Associazione
Lago di Bolsena
volontariato

Ministero dell'Ambiente e della Tutela del Territorio e
del Mare - Direzione Generale Valutazioni Ambientali
E. prot DVA - 2013 - 0029939 del 20/12/2013

Ai sensi dell'art. 24 comma 4 del D.Lgs.152/2006 si inviano le osservazioni relative all'impianto pilota geotermico denominato Castel Giorgio così come definito dall'art. 9 del D.lgs n.28 del 03/03/2011, da realizzarsi in Provincia di Terni, nel Comune di Castel Giorgio. Scadenza delle osservazioni 20/12/2013.

Opera: *Impianto Pilota Geotermico di Castel Giorgio (TR)*

1 - FORMAZIONE DELLA CALDERA

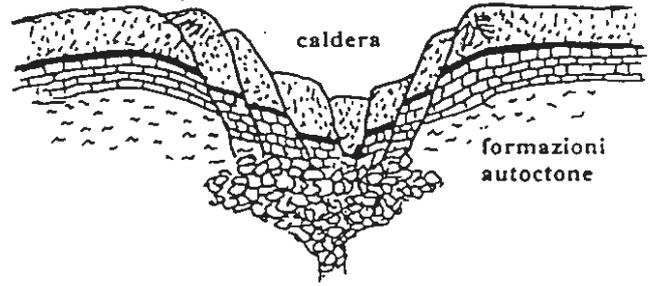
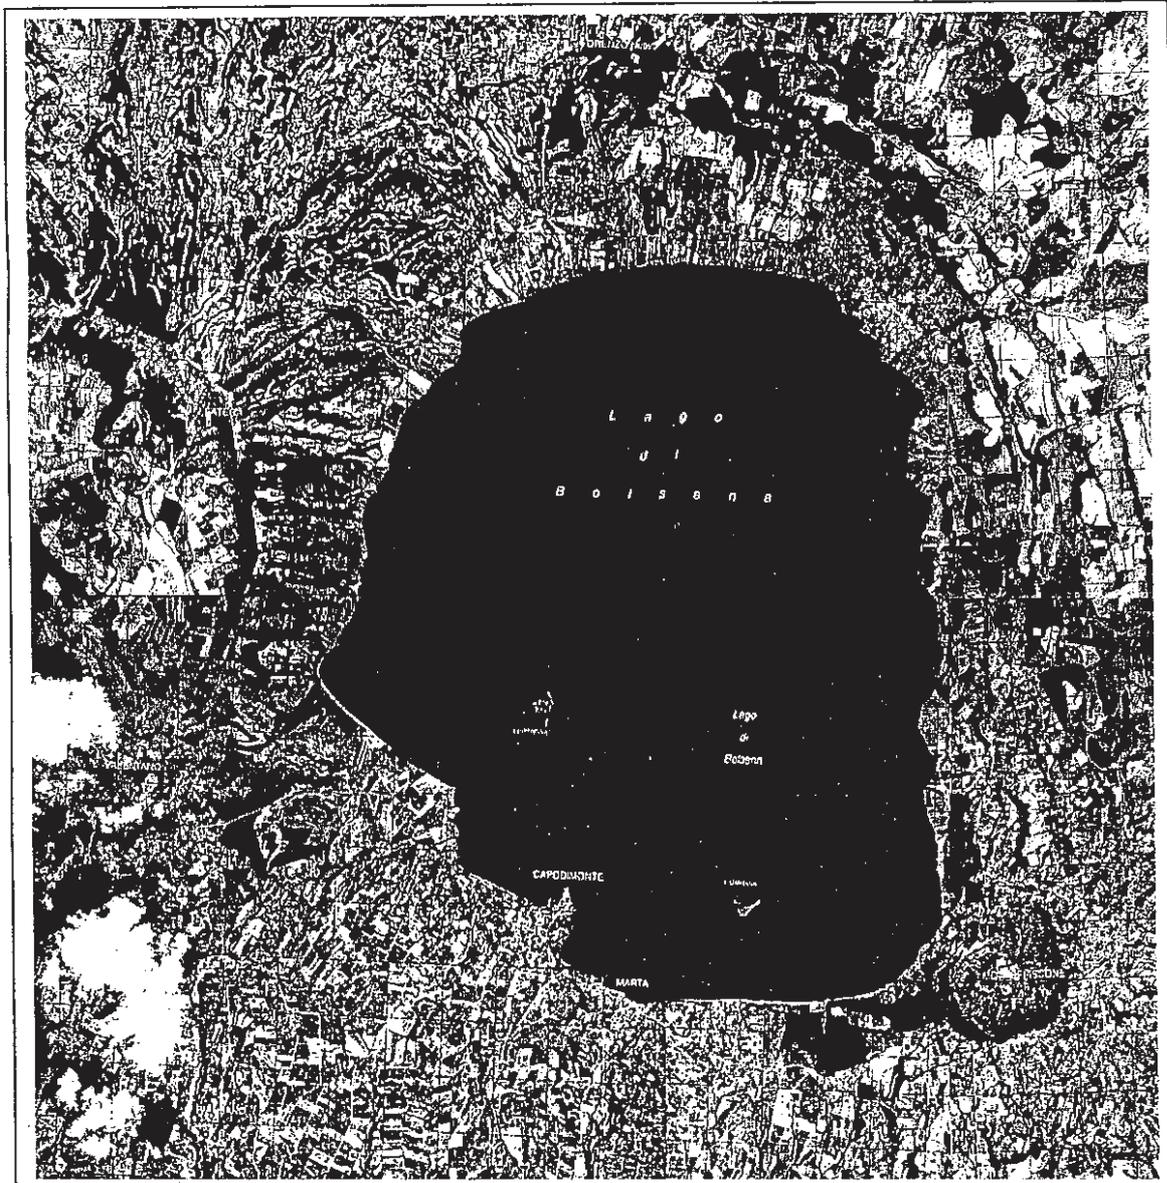
Come noto le nostre zone erano coperte dal mare ed emersero 2 milioni di anni fa. Circa 600.000 anni fa ebbe inizio una intensa attività vulcanica che scavò una grande cavità sotterranea detta camera magmatica la quale, sotto il peso dei materiali vulcanici accumulatisi in superficie, crollò formando una conca. In essa si accumulò l'acqua piovana che dette origine al lago (1).

2 - FOTO DAL SATELLITE

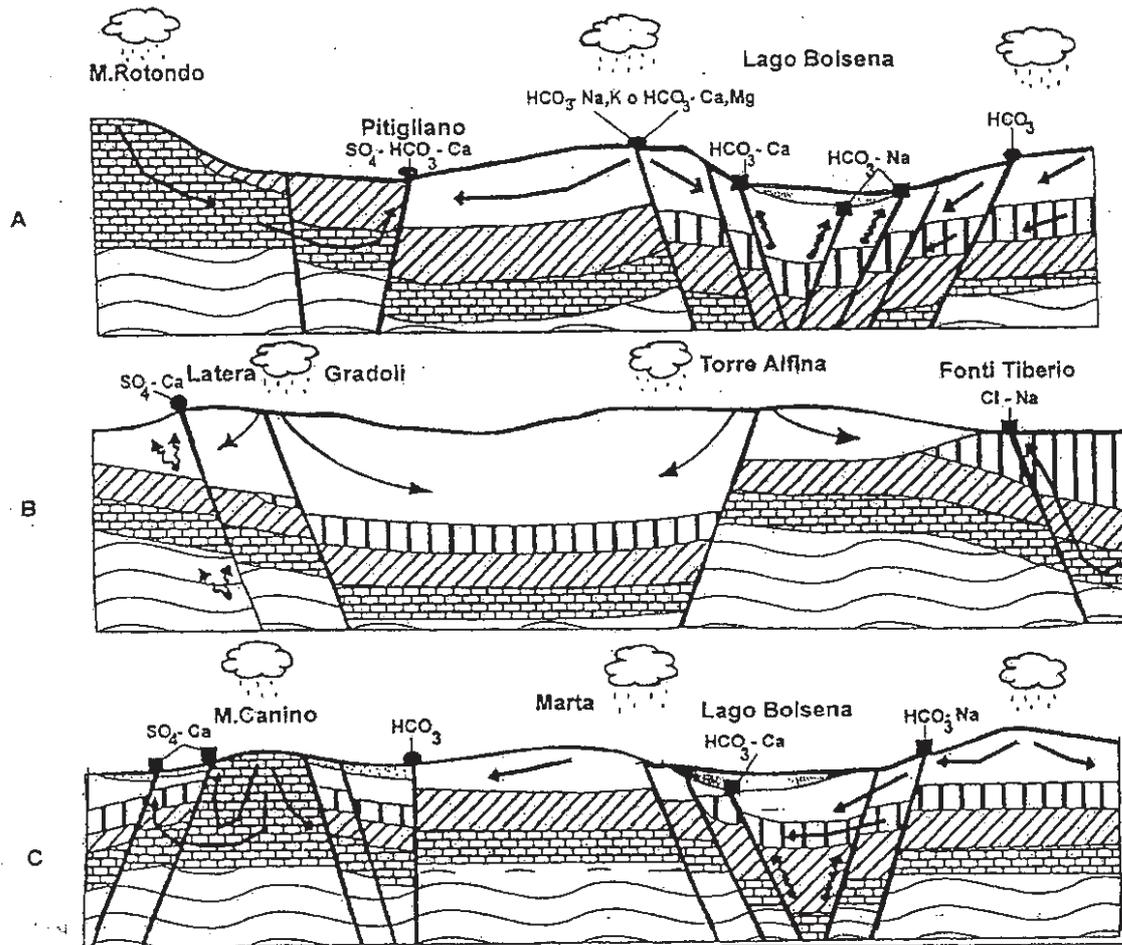
Le fratture causate dal crollo che ha formato la caldera sono profonde e perfettamente visibili in superficie come risulta dalla foto dal satellite (2). Sono riportate graficamente in studi scientifici (3) e la loro presenza è confermata dalle sorgenti termali.

Sul versante est le fratture sono visibili, a ovest sono state coperte dalle ceneri del vulcano di Latera

4 – SCHEMA DELL'IMPIANTO GEOTERMICO

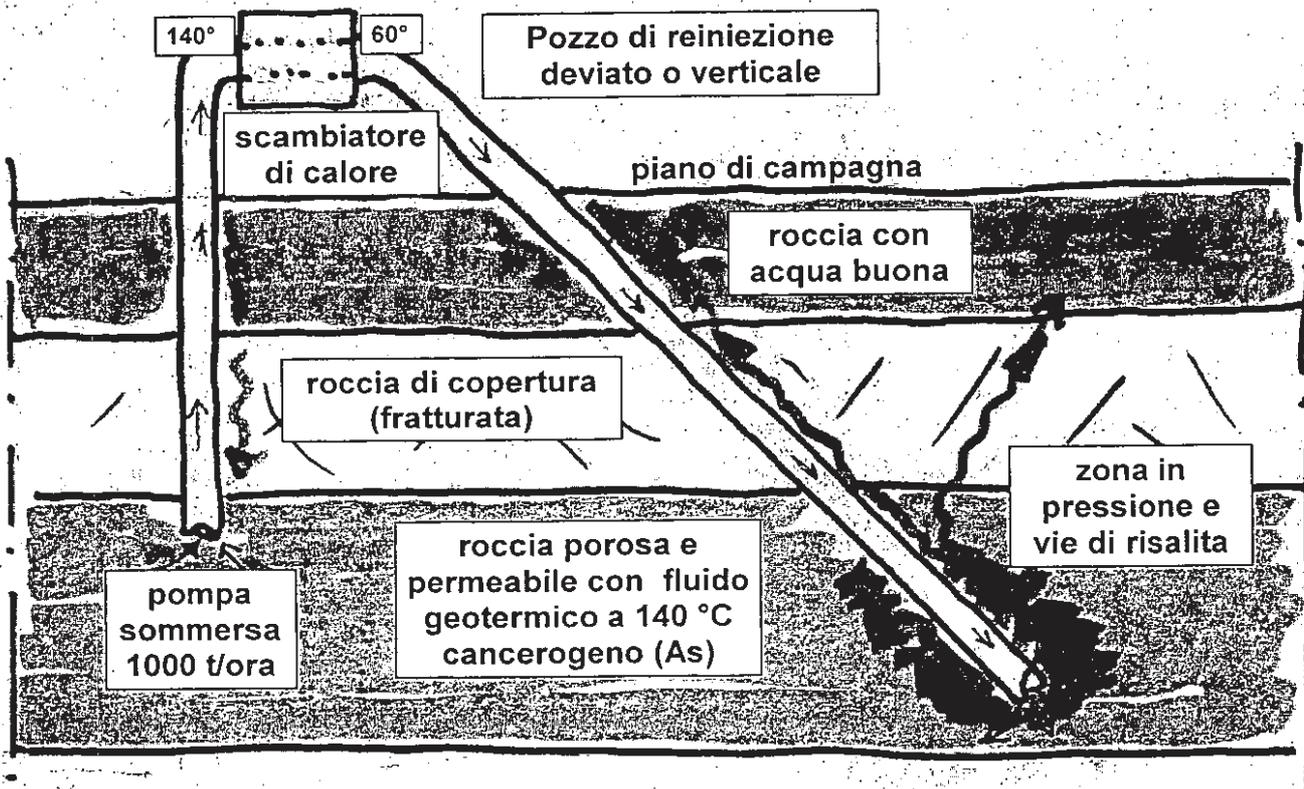
Schematicamente i pozzi di produzione e di reiniezione attraversano in successione la falda superficiale acquifera, lo strato di copertura e infine raggiungono la falda geotermica a 1000 - 2500 metri. (4). Lo strato di copertura separa la falda superficiale di acqua "buona", da quella geotermica. Attualmente le numerose fratture presenti nella copertura costituiscono potenziali vie di risalita, ma sono generalmente inattive perché con il trascorrere di tempi geologici si è creata una situazione di equilibrio fra i fluidi che rimangono stabilmente nelle rispettive falde, a parte le occasionali sorgenti termali.

L'attuale equilibrio è stato determinato dalla pressione nei rispettivi serbatoi, il peso specifico dei fluidi e la struttura dello strato di separazione: ogni cambiamento della pressione nello strato geotermico provocato dalla produzione e reiniezione di fluido, può attivare flussi di scambio tra le due falde.

In particolare con la reiniezione lo stato di equilibrio viene alterato attorno alla scarpa della tubazione di reiniezione dove si crea la sovrappressione necessaria per disperdere nella roccia calcarea il fluido geotermico iniettato. La sovrappressione spinge il fluido nella roccia calcarea, ma allo stesso tempo lo spinge inevitabilmente nelle fratture sovrastanti della copertura che diventano una facile via di risalita verso la falda superficiale utilizzata per alimentare la rete potabile.

CARTA IDROGEOLOGICA

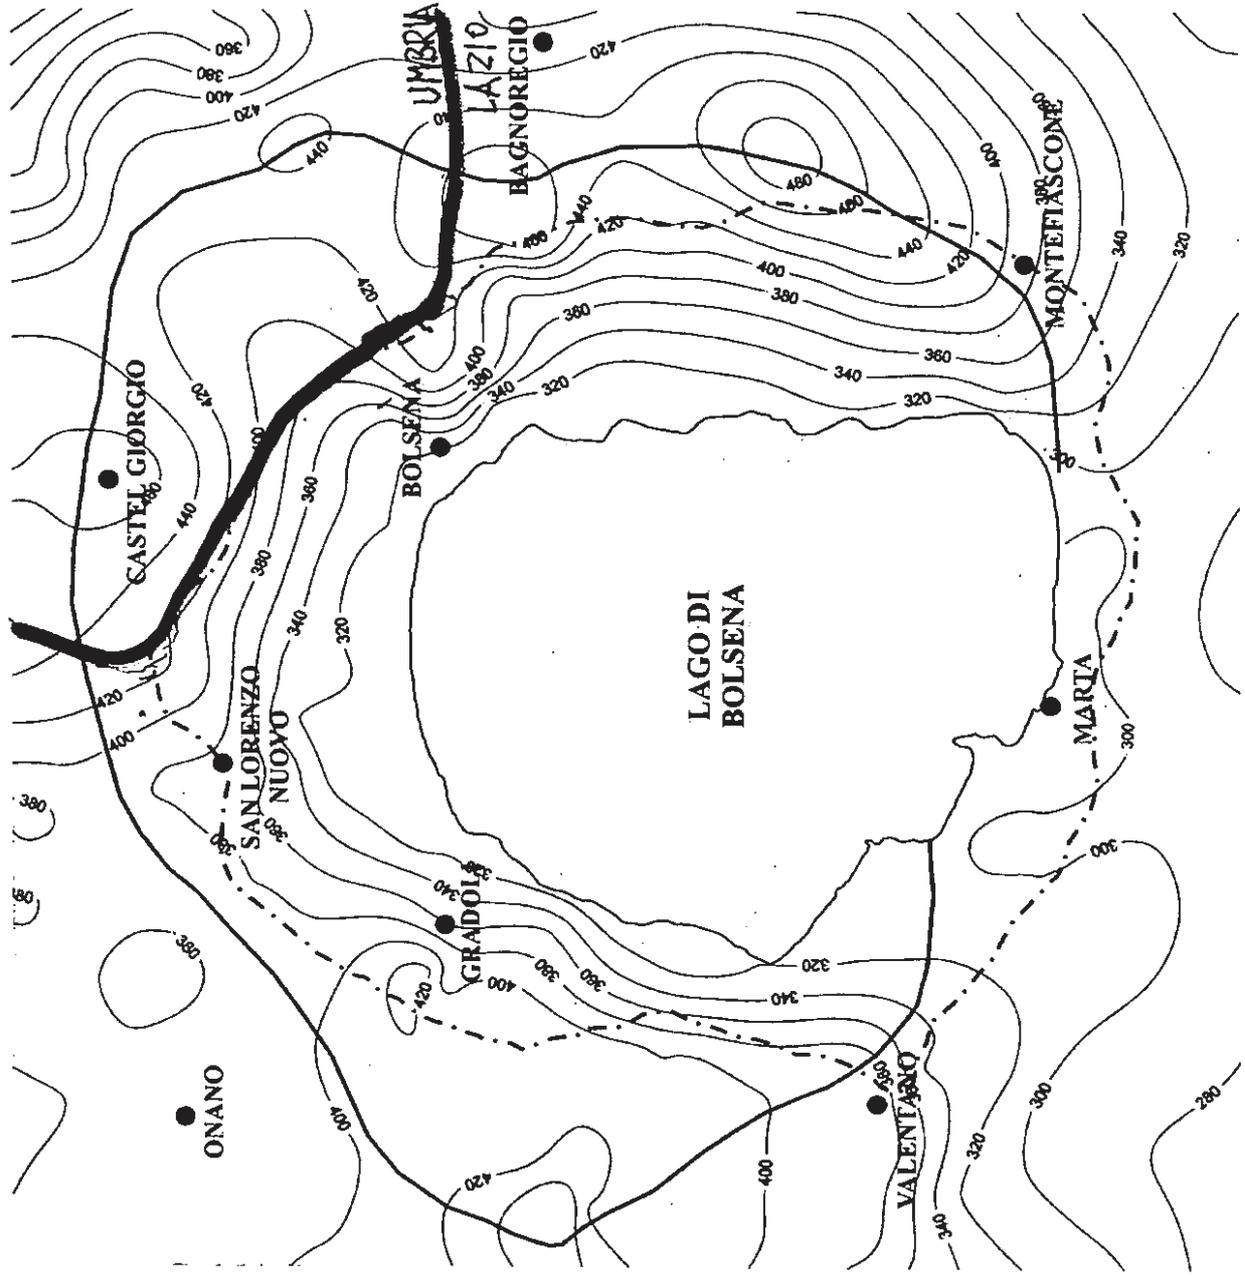
Il lago di Bolsena è la parte affiorante di una grande falda acquifera contenuta da spartiacque sotterranei che delimitano il bacino idrogeologico e che nel settore nord si estende oltre Castel Giorgio (5). Nella parte periferica di detto bacino il livello dell'acqua nei pozzi è di oltre 400 metri s.l.m. come indicato dalle isopieze, mentre il lago si trova a 305 m. Vi è quindi un continuo deflusso ipocentrico di acqua dal bacino idrologico verso il lago e da questo verso l'emissario Marta. L'inquinamento da arsenico della falda di acqua buona, anche in zone lontane come Castel Giorgio, comporterebbe nel tempo un aumento del contenuto di arsenico nel del lago.

Carta della densità dei prelievi idrici totali

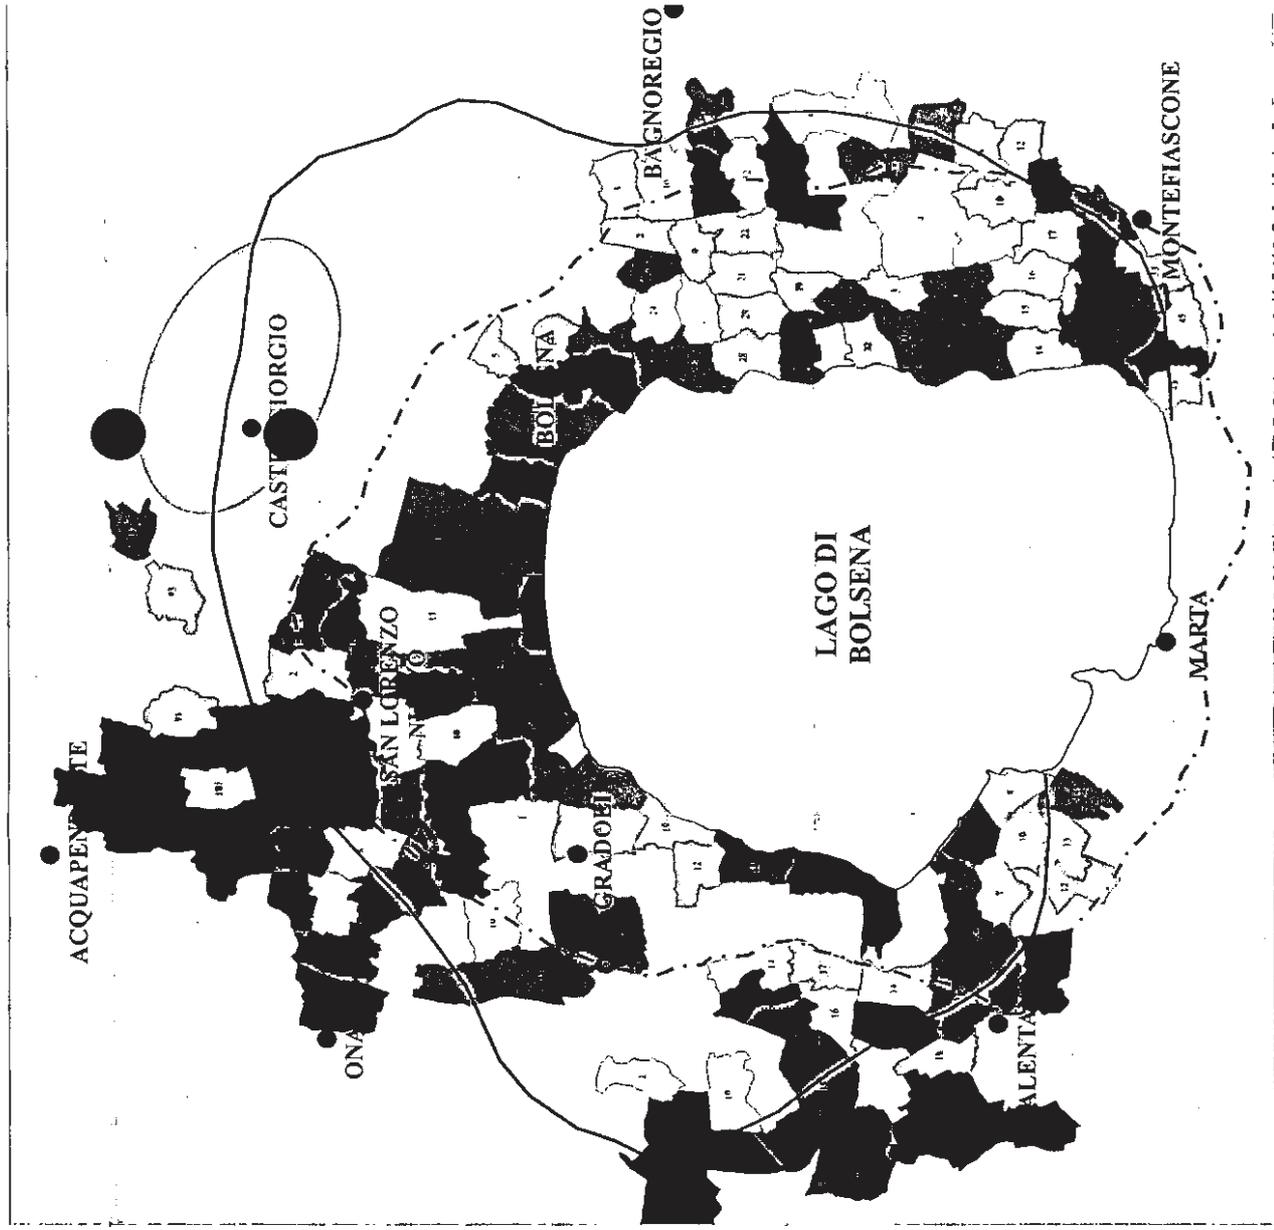
L'impianto geotermico della ITW mette a rischio non solo la rete potabile che attinge direttamente dalla falda (6), ma pregiudica anche la futura possibilità di diluire il contenuto di arsenico della rete potabile.
